改善箇所説明図

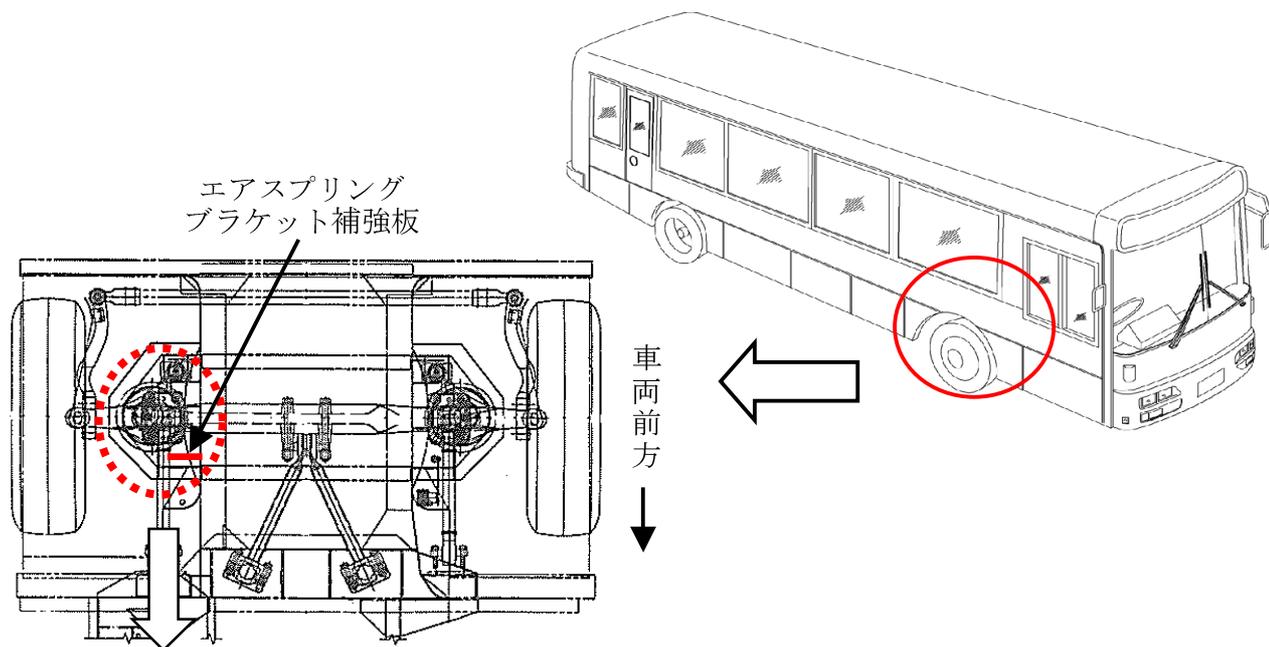
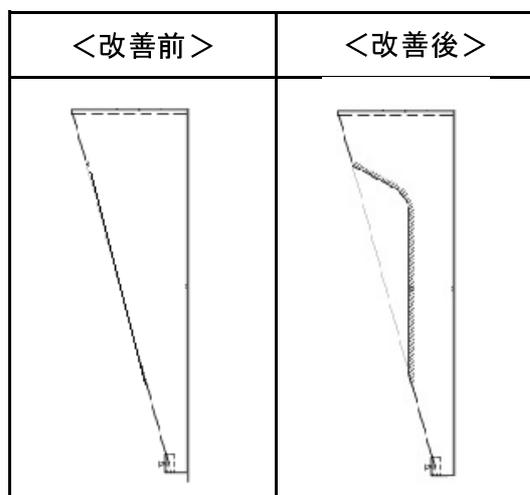
エアスプリングブラケット補強板

トルクロッド

基準不適合発生箇所

大型ノンステップ路線バスにおいて、フロント右側エアスプリングブラケットの補強板の形状が不適切なため、補強板に切り欠きがないものがある。そのため、トルクロッドが補強板と干渉することがあり、最悪の場合、トルクロッドが損傷し、折損するおそれがある。

改善の内容:全車両、当該補強板の形状を確認し、切り欠きが無い場合は切り欠きを設ける。なお、トルクロッドに干渉跡があるものは、トルクロッドを新品と交換する。

識別 : エアスプリングブラケットに白色ペイントを塗布する。
